KOOSTE VALMISTELUVAIHEEN PALAUTE

Lausunnot, mielipiteet ja kaavoittajan vastineet

Ylivieskan kaupungin 8. kaupunginosan (Männistö) katu-, puisto- ja liikennealuetta

Ylivieskan kaupungin 1 kaupunginosan (Keskusta) kortteli 65 ja liikennealuetta

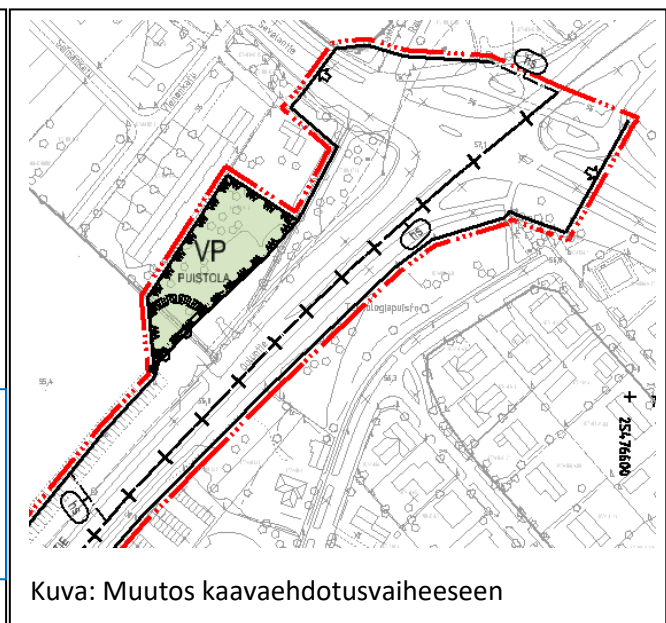
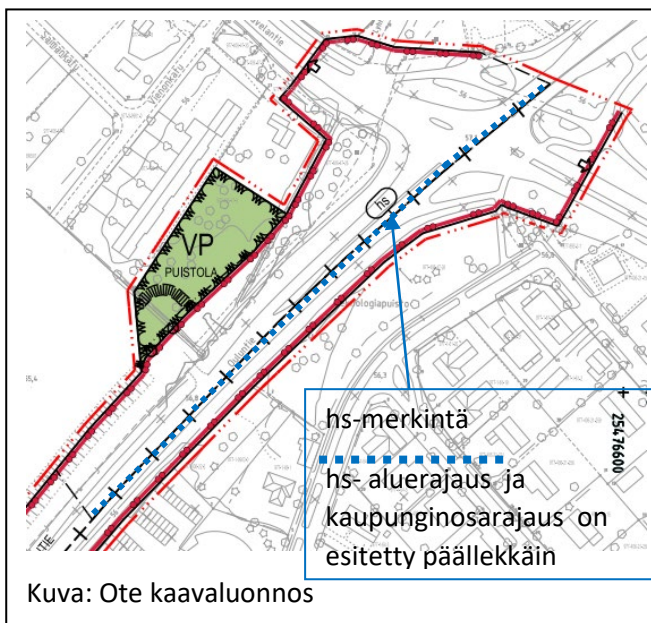
Kaavaselostuksen kappaleessa 3.1.3 todetaan, että happamien sulfaattimaiden esiintyminen alueella on selvitettävä ennen kevyen liikenteen väylien rakentamisen aloittamista sekä annetaan ohjeita poisuljetettavien (happamien) massojen käsittelyyn. ELY-keskus katsoo, että happamista sulfaattimaista olisi hyvä antaa myös yleinen kaavamääräys eikä jättää asiaa vain kaavaselostukseen. Kaavamääräyksissä tällä hetkellä oleva informatiivinen merkintä "alueen osa, jolla happamien maiden esiintymisen todennäköisyys on suuri (-hs)" on rajaukseltaan epäselvä, sillä pistekatkoviiva on ilmeisesti päällekkäinen kaupunginosan rajan kanssa. Lisäksi hs-"täppä" on viivan länsipuolella, mikä yleisen tulkinnan mukaan (ts. "täppä" sijoitetaan alueen ulkopuolelle) tarkoittaisi tässä tapauksessa sitä, että Ouluntien itäpuoli eikä länsipuoli olisi todennäköistä happamien sulfaattimaiden aluetta toisin kuin kaavaselostuksen s. 19 oleva selvityskartta toteaa. Tosin kartan perusteella on todennäköistä, että happamia sulfaattimaita on myös Ouluntien itäpuolella, mutta niitä ei vain ole vielä selvitetty.

Kaavakartalla oleva hs-merkintä siirretään lausunnossa esitetysti aluerajauksen ulkopuolelle.

Alueen osa, jolla happamien maiden esiintymisen todennäköisyys on suuri

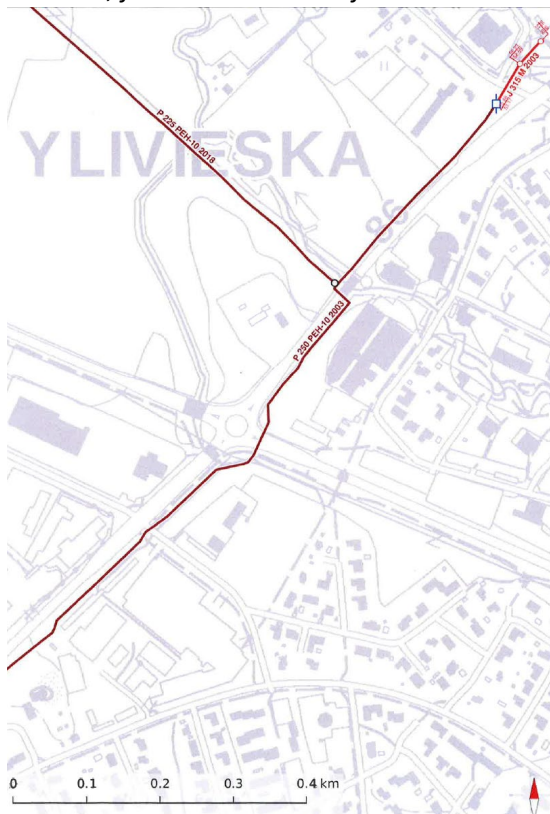
"Ylivieskan kaupunki on tekemässä asemakaavaa ja asemakaavan muutosta Männistön ja keskustan alueelle. Alueella sijaitsee Vesikolmio Oy:n Sievistä Ylivieskaan jätevedenpuhdistamolle johtava siirtoviemäriputki.

Vesikolmio esittää lausuntonaan, että alueelle sijaitsevalle siirtoviemärille tulee varata kaavaan aluevaraus suunnitellun asemakaava-alueen valtatie reunaan kaava-alueen sisäpuolelle. Liitteenä tarkempi kartta alueesta, jolla siirtoviemäri sijaitsee."

Kaavoittaja: Lausunnossa esitetyksi kaavoituksessa esitetään johtoaluealuevaraus Vesikolmio Oy:n siirtoviemäriä varten. Kuva lisätään kaavaselostukseen sivulle 23 ja maininta viemäristä myös selostuksen sivulle 45.
